<**Référence** : 92384167E-FA>

Objet : Avis important sur un dispositif médical Mise à jour d'une notification d'information de sécurité de décembre 2020.

Notification d'information de sécurité urgente – Rappel urgent de dispositif médical Electrode sous-cutanée EMBLEM™ S-ICD (modèle 3501)

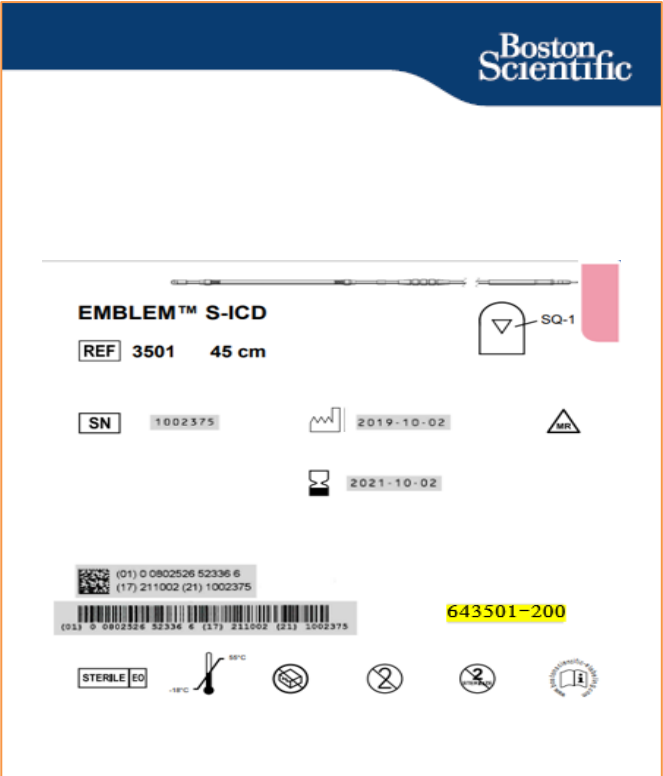
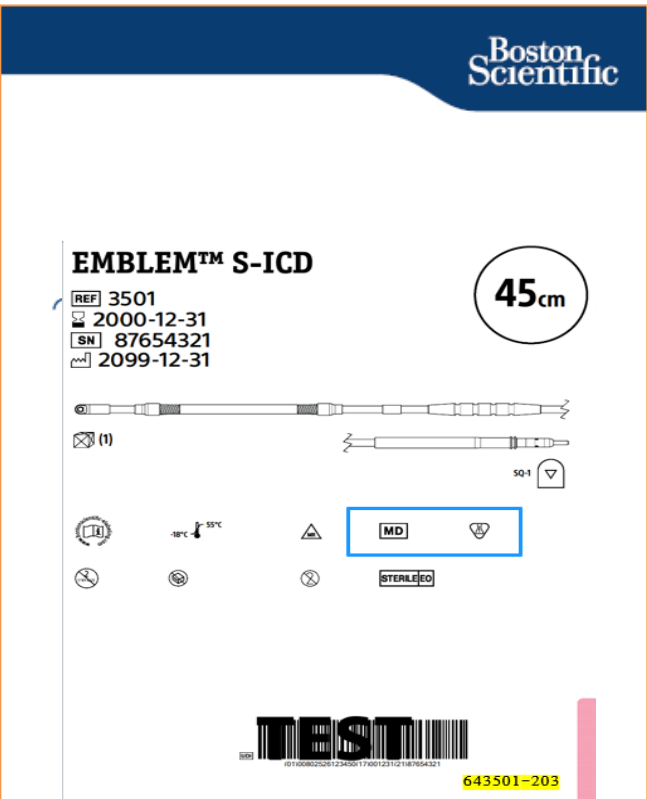
La raison fondamentale de la fracture du corps d'une électrode EMBLEM concernée/d'origine est associée à l'encoche comblée d'adhésif à un emplacement distal de l'anneau de détection proximal. Cette encoche facilite la connexion entre le conducteur de détection et l'anneau de détection proximal. Dans le cadre de la conception améliorée de l'électrode, la connexion du conducteur de détection, l'encoche et l'adhésif ont été déplacés vers un emplacement central qui se trouve entièrement sous l'anneau de détection. Une méthode extrême de test accéléré en laboratoire a été élaborée pour évaluer la fatigue du corps des électrodes autour de l'anneau de détection par le biais d'une radiographie du dispositif implanté et d'évaluations relatives aux mouvements du corps. Selon ce test extrême accéléré en laboratoire, la conception améliorée des électrodes EMBLEM offre une survie statistique du corps de l'électrode autour de l'anneau de détection de **10 ans après l'implantation**.
